運転支援システム再設定・調整指數追加のご案内

2024.3 株式会社自研センター

*No.J-804 ホンダ N-BOX (JF3・4系) 2018年1月について、下記の通り指數を追加いたします。

*No.J-804 ホンダ N-BOX (JF3・4系) 2018年1月を下記の通り訂正いたします。

A010**(1) 運転支援システム再設定・調整基本作業**

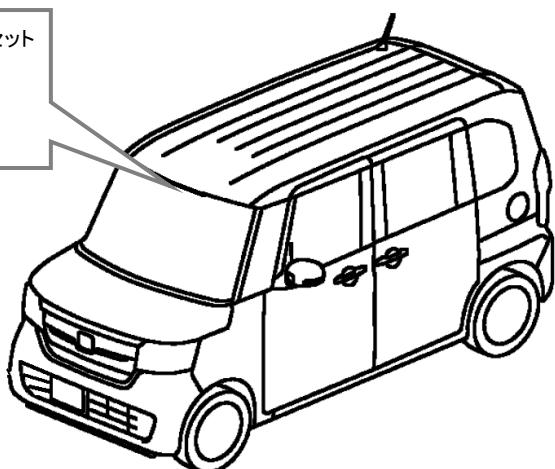
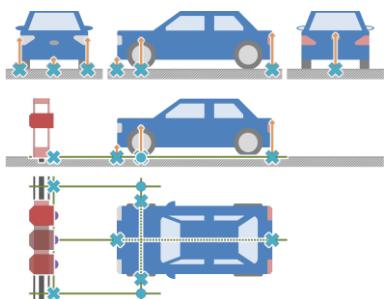
0. 20	前操作業
	—
	(含) 作業および部品 ・タイヤ空気圧調整
	・再設定・調整作業エリアへの移動
(2) スキャンツール接続作業	
HDS使用 0. 30	前操作業
	— (含) 作業および部品 ・DTC確認・消去
・スキャンツール操作

・複数項目の再設定・調整作業を行う場合、A010の各指標は最大1回使用する

A120**(1) マルチパーカメラの調整(エイミング)作業**

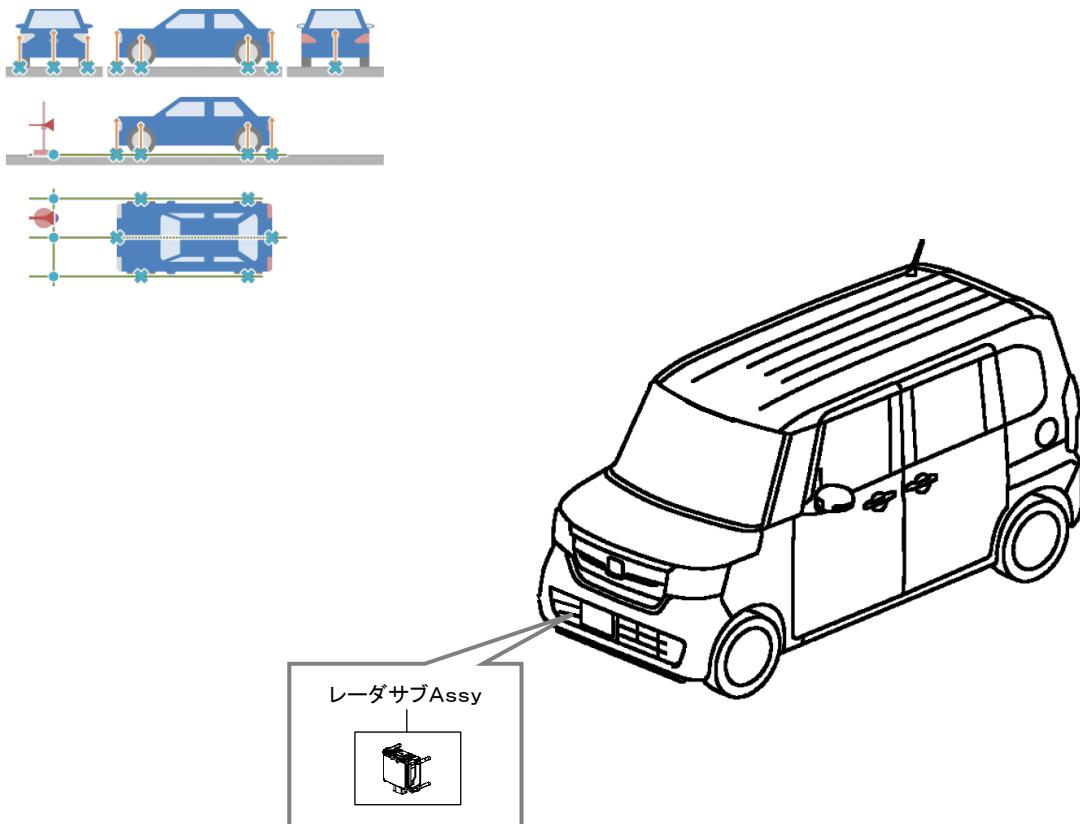
Nエイマー(NA-01)未使用 1. 10	前操作業
	・運転支援システム再設定・調整基本作業
	・スキャンツール接続作業 (含) 作業および部品 ・スキャンツール操作 ・ヘッドラランプテスタエリアへの移動
・ホイールアーチ高さ測定

・複数項目の再設定・調整作業を行う場合、前操作業に記載の各作業は最大1回使用する
 ・[除] ターゲットパターン準備
 ・[除] マルチパーカメラユニットのアップデート

P.70 B230

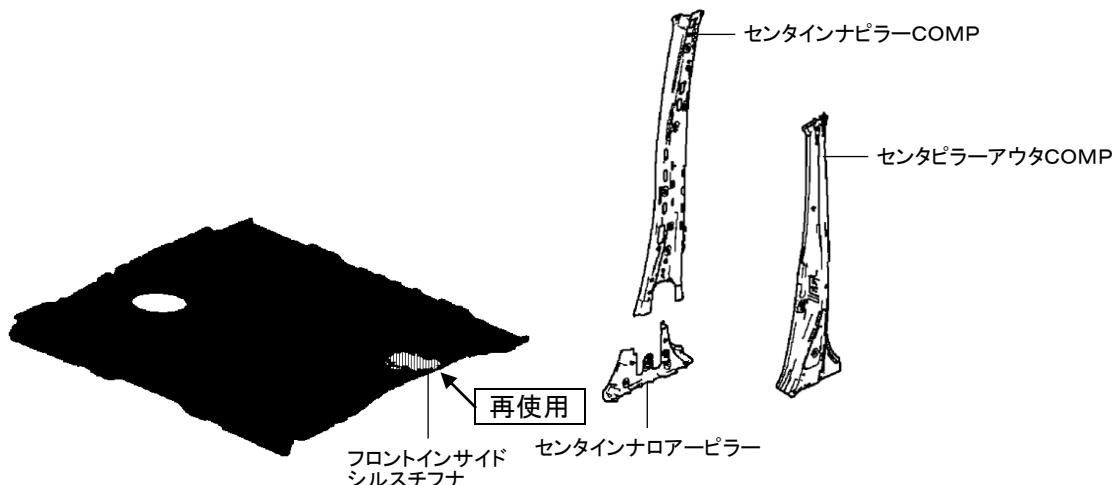
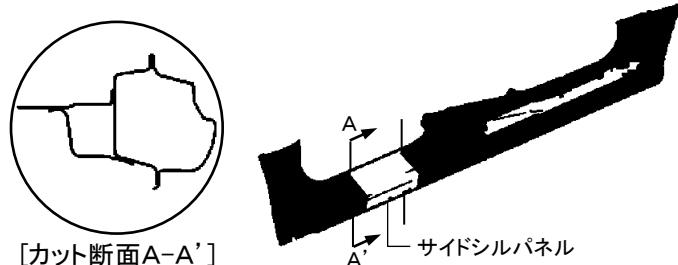
指数値の変更があったため、該当ページを差替え願います。

B230	
(1) 片側センタピラー取替	
左側 <u>5. 10</u> 助手席スーパースライドシート 左側 <u>5. 40</u>	取外し状態 <ul style="list-style-type: none">・ルーブライニングAssy・フロントシート
	(含) 作業および部品 <ul style="list-style-type: none">・センタインナピラーCOMP取替・フロントインサイドシルスチフナ(再使用)・センタインナロアーピラー取替・付属品
右側 <u>4. 50</u>	取外し状態 <ul style="list-style-type: none">・ルーブライニングAssy・フロントシート
	(含) 作業および部品 <ul style="list-style-type: none">・センタインナピラーCOMP取替・付属品・センタインナロアーピラー取替
・フロントインサイドシルスチフナの部品名称は助手席スーパースライドシート非装着車の場合フロントシートアウタリヤスチフナとなる ・フロントインサイドシルスチフナ、フロントシートアウタリヤスチフナの名称はボディ整備編より引用

左側 5. 50	取外し状態	
	・ルーフライニングAssy	・フロントシート
助手席スーパースライドシート 左側 5. 80	(含) 作業および部品	
	・センタインナビラーCOMP取替 ・センタインナロアーピラー取替	・フロントインサイドシルスチフナ(再使用) ・付属品
右側 4. 90	取外し状態	
	・ルーフライニングAssy	・フロントシート
	(含) 作業および部品	
	・センタインナビラーCOMP取替 ・センタインナロアーピラー取替	・付属品

・フロントインサイドシルスチフナの部品名称は助手席スーパースライドシート非装着車の場合フロントシートアウタリヤスチフナとなる
・フロントインサイドシルスチフナ、フロントシートアウタリヤスチフナの名称はボディ整備編より引用

P.71 B250

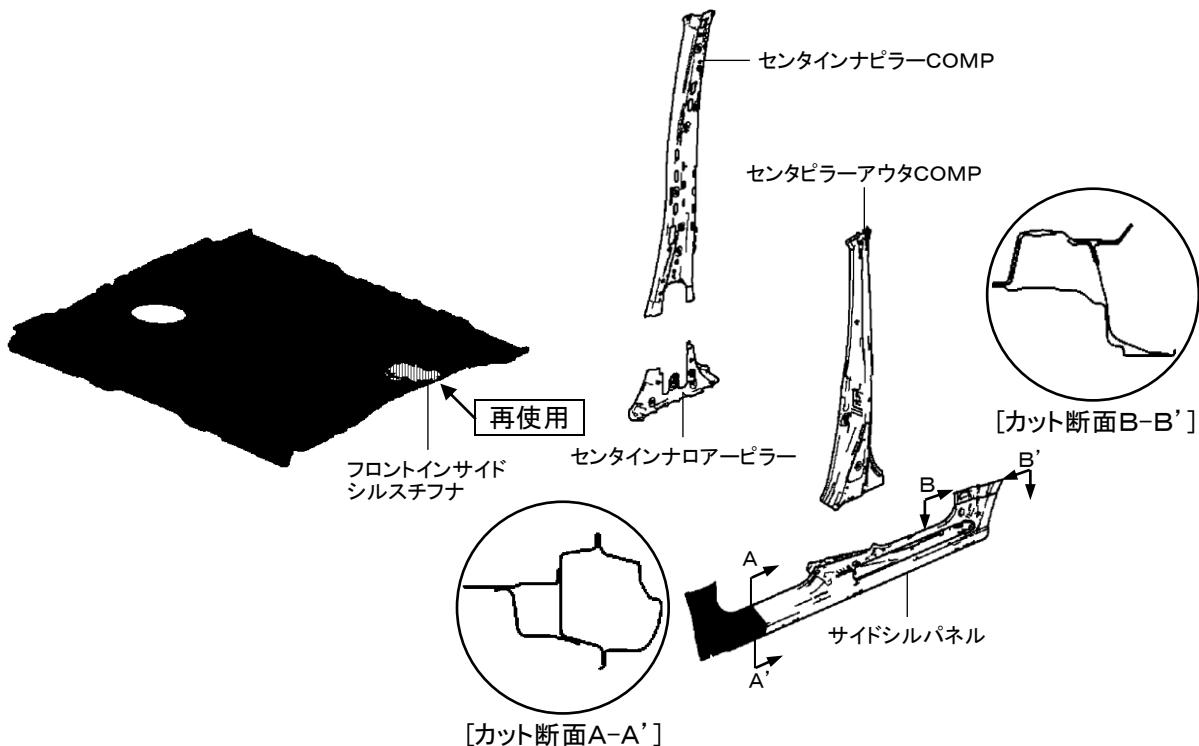
指數値の変更があったため、該当ページを差替え願います。

B250	
(1) 片側センタピラー、片側サイドシルパネル取替	
左側 <u>9. 60</u>	取外し状態 <ul style="list-style-type: none">・サイドシルガーニッシュAssy・スライドドアーパネルCOMP・リヤーバンパフェイス <p>(含) 作業および部品<ul style="list-style-type: none">・センタインナビラーCOMP取替・センタインナロアーピラー取替<ul style="list-style-type: none">・ルーブライニングAssy・フロントシート</p>
助手席スーパースライドシート 左側 <u>9. 90</u>	<p>(含) 作業および部品<ul style="list-style-type: none">・センタインナビラーCOMP取替・センタインナロアーピラー取替<ul style="list-style-type: none">・フロントインサイドシルスチフナ(再使用)・付属品</p>
右側 <u>9. 00</u>	取外し状態 <ul style="list-style-type: none">・サイドシルガーニッシュAssy・スライドドアーパネルCOMP・リヤーバンパフェイス <p>(含) 作業および部品<ul style="list-style-type: none">・センタインナビラーCOMP取替・センタインナロアーピラー取替<ul style="list-style-type: none">・ルーブライニングAssy・フロントシート</p>
・サイドシル前後端部でのカット作業 ・フロントインサイドシルスチフナの部品名称は助手席スーパースライドシート非装着車の場合フロントシートアウタリヤスチフナとなる ・フロントインサイドシルスチフナ、フロントシートアウタリヤスチフナの名称はボディ整備編より引用

左側 10. 00 助手席スーパースライドシート 左側	取外し状態	
	・サイドシルガーニッシュAssy ・スライドドアーパネルCOMP ・リヤーバンパフェイス (含) 作業および部品	・ルーフライニングAssy ・フロントシート
10. 30	・センタインナビラーCOMP取替 ・センタインナロアーピラー取替	・フロントインサイドシルスチフナ(再使用) ・付属品
右側 9. 40	取外し状態	
	・サイドシルガーニッシュAssy ・スライドドアーパネルCOMP ・リヤーバンパフェイス (含) 作業および部品	・ルーフライニングAssy ・フロントシート
	・センタインナビラーCOMP取替 ・センタインナロアーピラー取替	・付属品

・サイドシル前後端部でのカット作業
 ・フロントインサイドシルスチフナの部品名称は助手席スーパースライドシート非装着車の場合フロントシートアウタリヤスチフナとなる
 ・フロントインサイドシルスチフナ、フロントシートアウタリヤスチフナの名称はボディ整備編より引用

P.71-2 B260

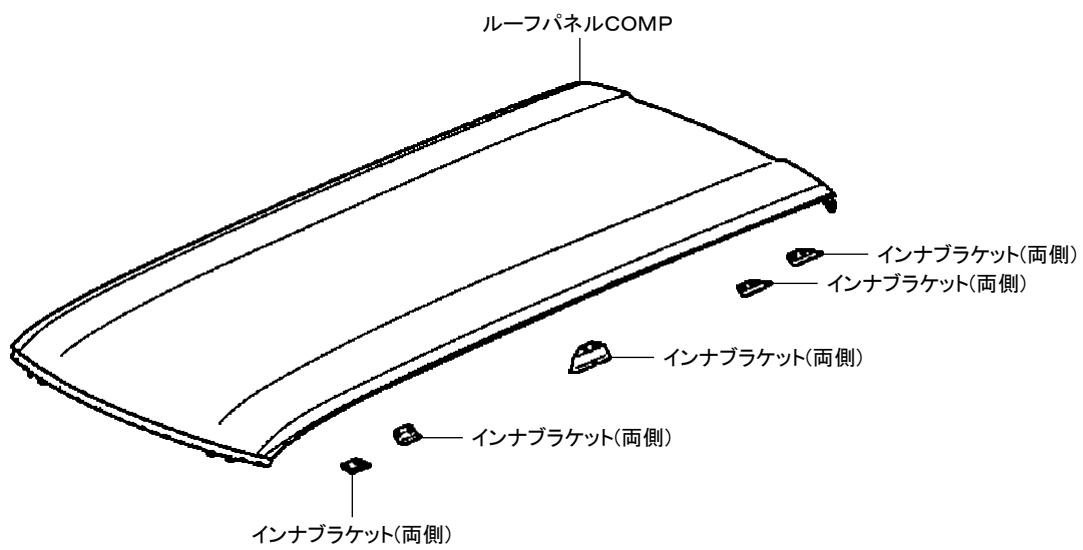
指数を追加設定しましたので、該当箇所に差込み願います。

12. 90	取外し状態
	<ul style="list-style-type: none"> ・フロントカウルトップAssy ・テールゲートCOMP ・両側テールゲートヒンジCOMP ・ルーフライニングAssy
	(含)作業および部品
	<ul style="list-style-type: none"> ・両側インナーブラケット取替 ・両側インナーブラケット取替 ・両側インナーブラケット取替 ・両側インナーブラケット取替 ・両側インナーブラケット取替 ・両側インナーブラケット取替 ・リヤシート ・フロントウインドシールドガラスセット ・付属品

P.70 B230

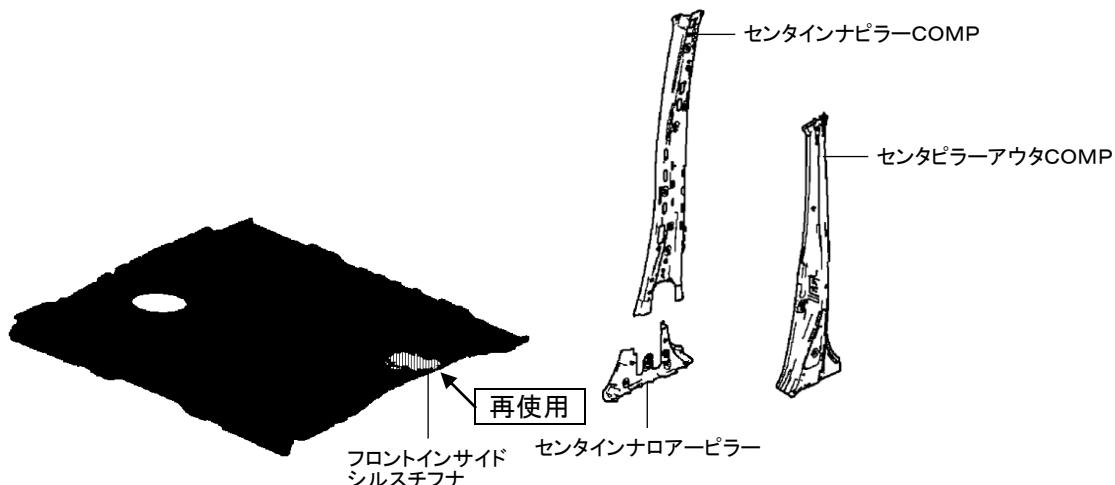
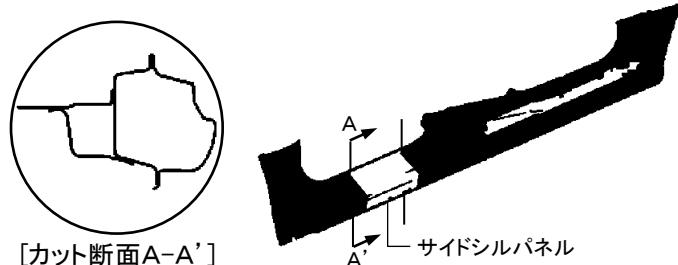
指標の追加があったため、該当ページを差替え願います。

B230		
(1) 片側センタピラー取替		
<u>左側</u>	取外し状態	
<u>5. 10</u>	・ルーブライニングAssy (含)作業および部品 ・センタインナビラーCOMP取替 ・センタインナロアーピラー取替	・フロントシート ・フロントインサイドシルスチフナ(再使用) ・付属品
<u>助手席スーパースライドシート 左側</u>		
<u>5. 40</u>		
<u>右側</u>	取外し状態	
<u>4. 50</u>	・ルーブライニングAssy (含)作業および部品 ・センタインナビラーCOMP取替 ・センタインナロアーピラー取替	・フロントシート ・付属品
・フロントインサイドシルスチフナの部品名称は助手席スーパースライドシート非装着車の場合フロントシートアウタリヤスチフナとなる ・フロントインサイドシルスチフナ、フロントシートアウタリヤスチフナの名称はボディ整備編より引用

左側 5. 10	取外し状態	
	・ルーフライニングAssy	・フロントシート
助手席スーパースライドシート 左側 5. 40	(含) 作業および部品	
	・センタインナビラーCOMP取替 ・センタインナロアーピラー取替	・フロントインサイドシルスチフナ(再使用) ・付属品
右側 4. 50	取外し状態	
	・ルーフライニングAssy	・フロントシート
	(含) 作業および部品	
	・センタインナビラーCOMP取替 ・センタインナロアーピラー取替	・付属品

・フロントインサイドシルスチフナの部品名称は助手席スーパースライドシート非装着車の場合フロントシートアウタリヤスチフナとなる
・フロントインサイドシルスチフナ、フロントシートアウタリヤスチフナの名称はボディ整備編より引用
